NORSK INSTITUTT FOR VANNFORSKNING

Driftsundersøkelse av renseanlegg

Nordland

6. september 1976

Evenes Lufthavn's renseanlegg.

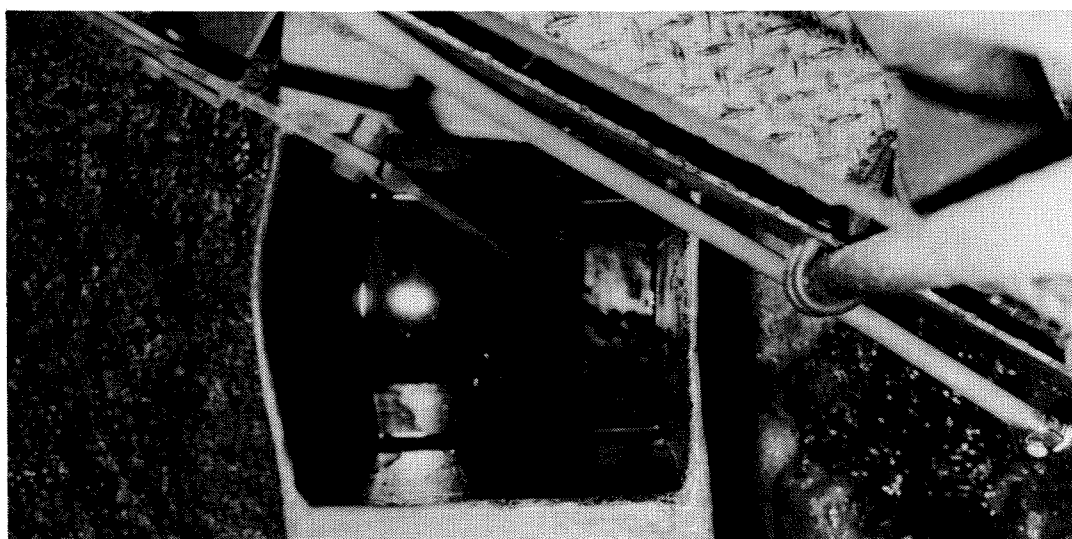
Utløpsventilen for det rensede vann var i ustand slik at klokken hele tiden lå i bunnstilling .

Sulitjelma Gruber rensesanlegg.

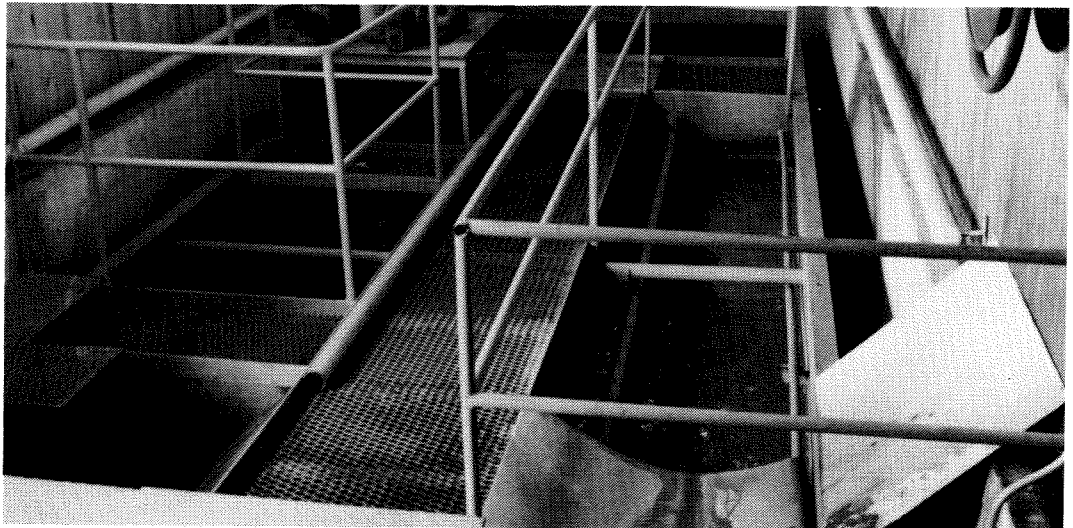
Anlegget var rent og pent.

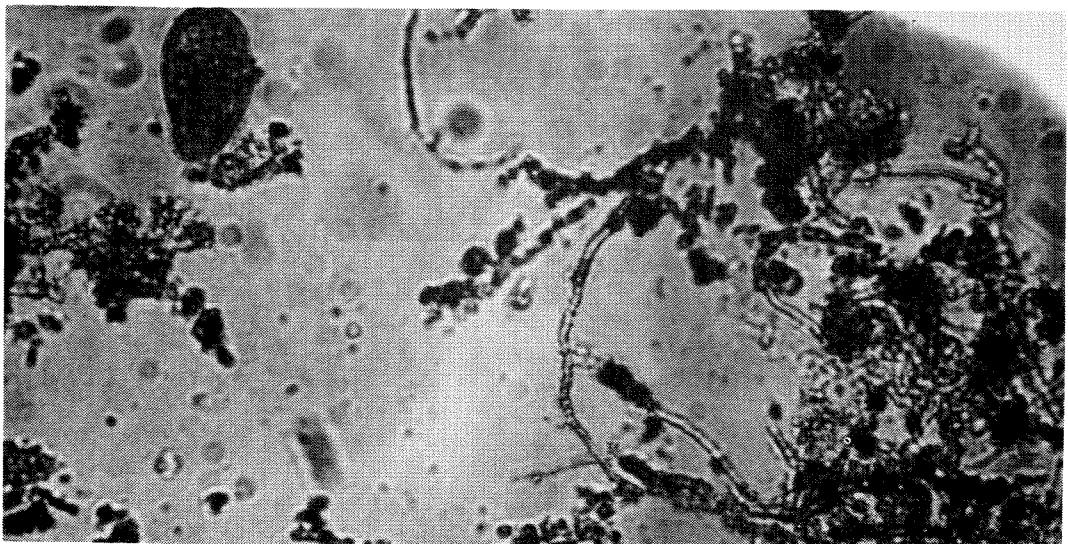
Det var meget lite slam i anlegget, men mikroskoperingen viste en normal fnokkstruktur og sammensetning. Øverst til venstre i bildet sees en ciliat. Forstørrelse ca. 300x.

Elvegard renseanlegg.

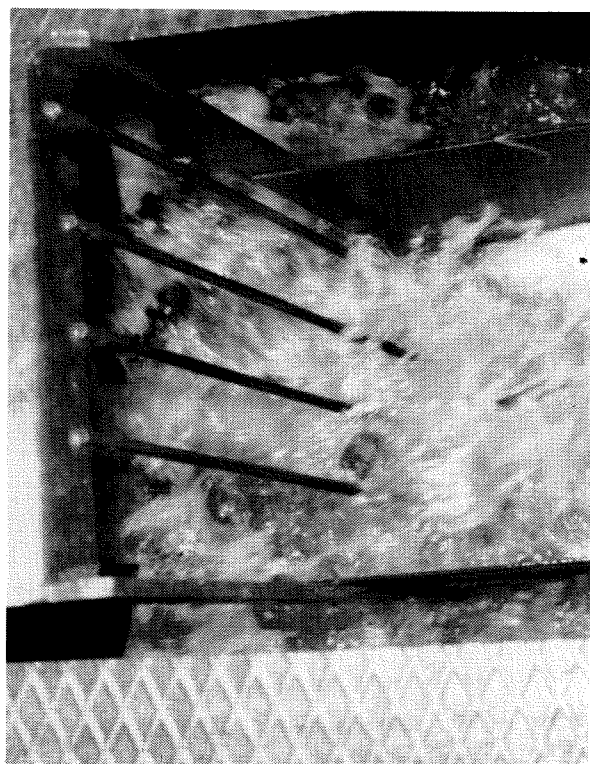
For å unngå igjentetting av rist, var annen hver stav i rista fjernet.

Kariåsen renseanlegg.

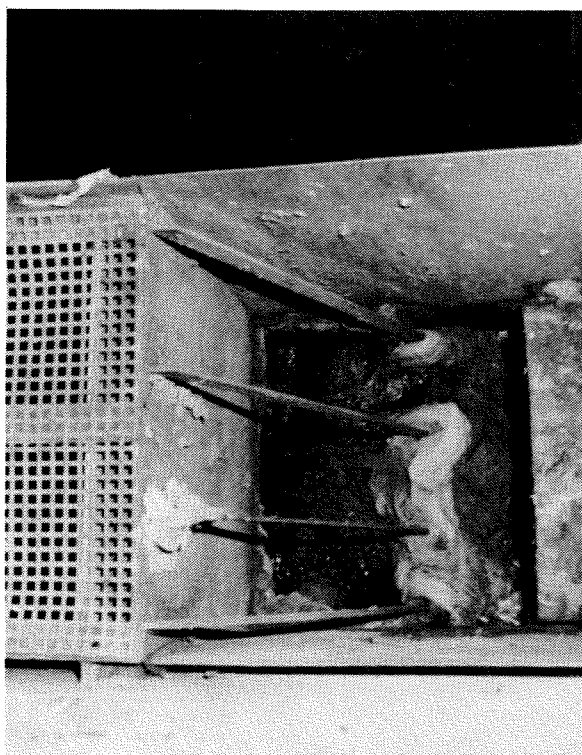
Flere staver i innløpsristen var fjernet slik at ristgodset ble ført med til luftetanken.

Vi anbefaler at mammutlufterne fjernes og at det installeres vanlig luftesystem hvor luften blåses inn ved bunn via luftere. Lysåpningen mellom stavene i innløpsristen var også altfor stor slik at større filler og annet ristgods kunne passere risten og på den måten skape problemer med omrøring i luftetank og igjentetting av rør og mammutpumper.

Storforshei renseanlegg.

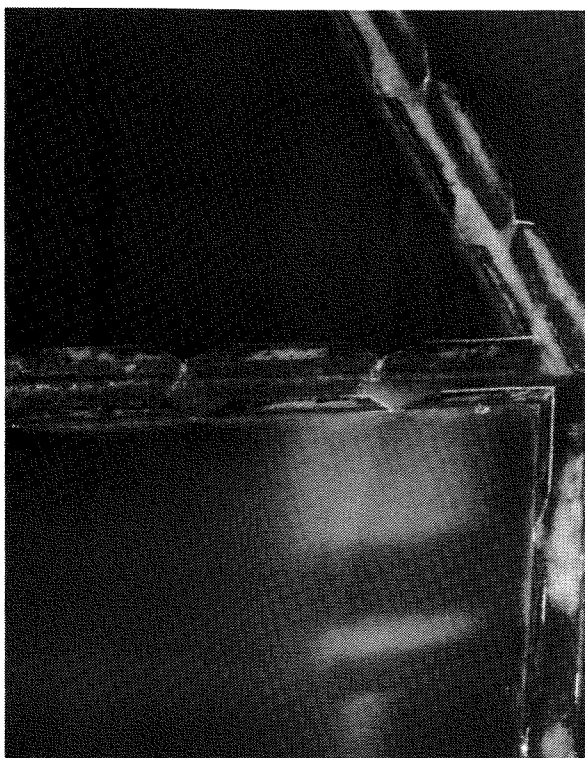
Overløpsrennene var sterkt korrodert og manglet skjerming mot flyteslam.

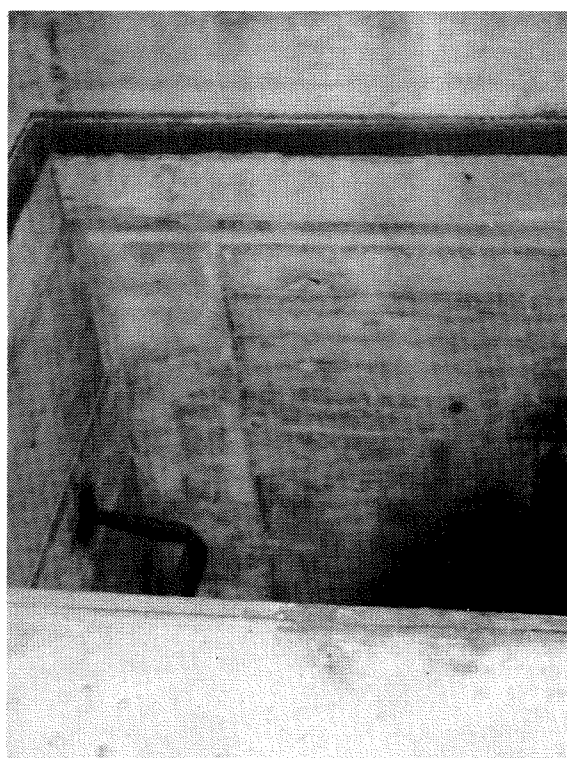
Sikringsutstyret var ikke i orden. F.eks. denne kum for slamtapping var åpen og manglet rekkverk.

Myklebostad renseanlegg.

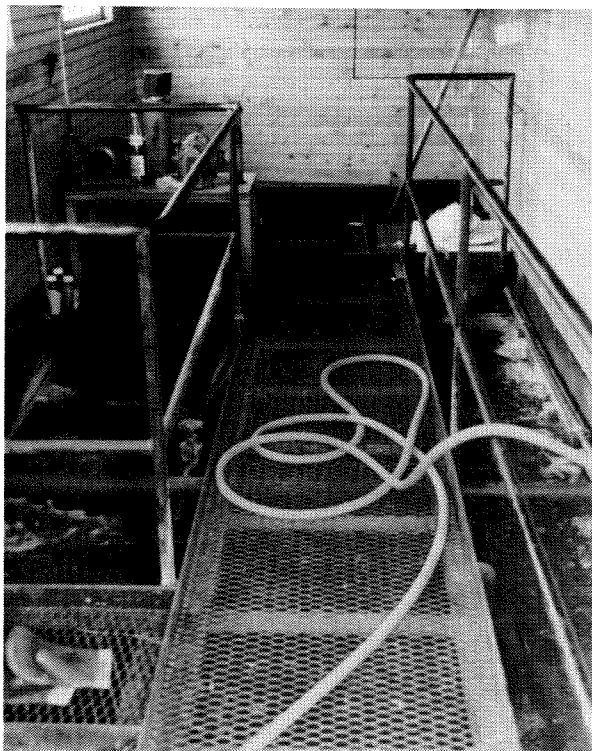
Returslamføringen var ikke i drift.

Granmoen renseanlegg.

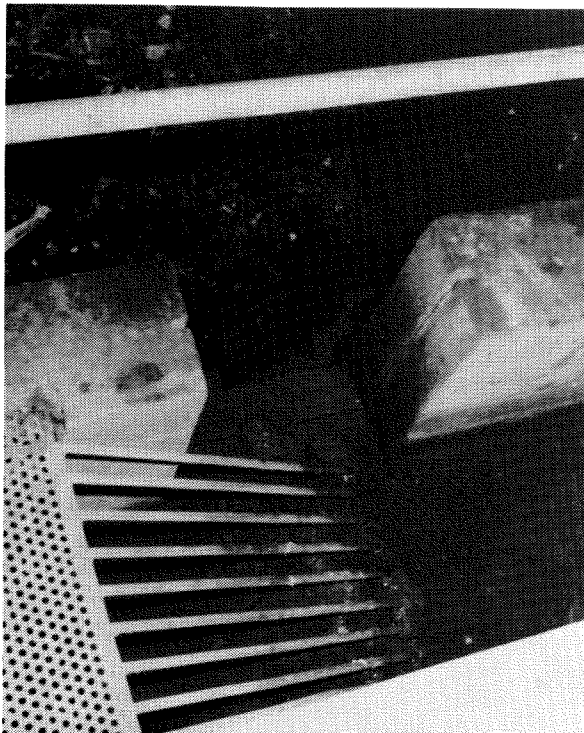
Innløpsristen var trukket frem slik at avløpsvannet gikk utenom risten.

Det ble funnet store slamavsetninger på bunn av luftetanken. Årsaken til dette er den type mammutluftere som benyttes ved dette anlegg ikke makter å holde det aktive slam i omrøring. Disse bør derfor utskiftes med blåsemaskin og vanlig diffusorluftesystem hvor luften ledes inn ved bunn i luftetanken. Innløpsristen var også trukket for langt bak i innløpskanalen slik at avløpsvannet ikke passerte risten. Filler og annet ristgods vil derfor bli ledet til luftetanken hvor de avsettes og skaper problemer ved omrøringen og igjentetting av rør og mannupumpe. Innløpsristen må derfor monteres i riktig stilling lenger fremme i innløpskanalen.

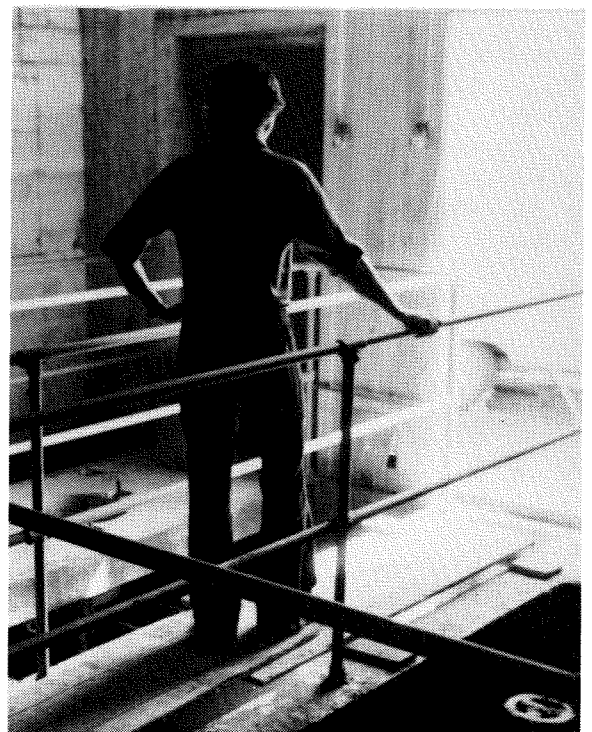
Løse lemmer var plassert som gangbane. Disse lemmer representerer en fare for driftsoperatøren.

Anlegget hadde spylevann for renhold, men trykket på dette var så lavt at renholdet ble meget vanskelig. Det bør derfor legges ny vannforsyningsledning frem til anlegget eller kople på en pumpe på eksisterende ledning. Anlegget manglet også skikkelig gangbaner. De løse lemmer som var plassert som gangbaner, ga utilstrekkelig sikring mot fall ned i bassengene.

Vefsn landbruksskoles renseanlegg.

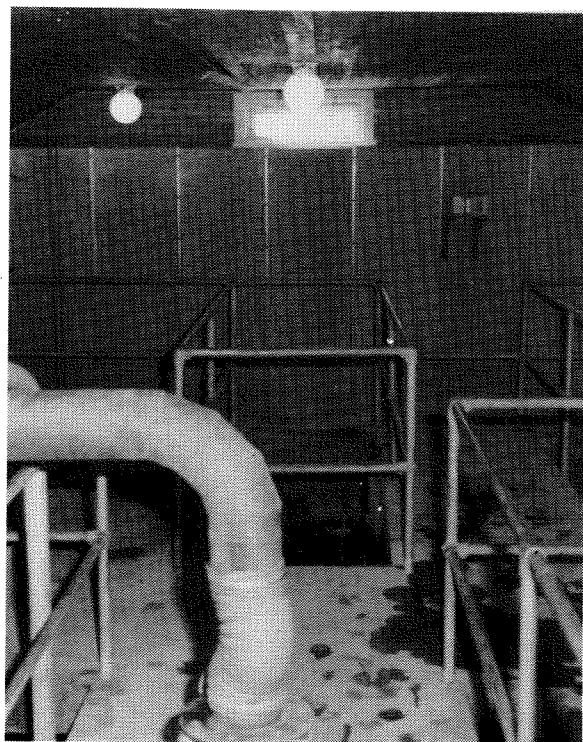
Renseanlegget innvendig. Anlegget manglet spylevann for renhold.

Anlegget manglet spylevann slik at et skikkelig renhold var umulig. For å oppnå en tilfredsstillende drift av anlegget, må spylevann installeres. Utløpsrennene i sedimenteringstanken trakk noe ujevnt. Disse var sterkt korrodert og burde vært skiftet.
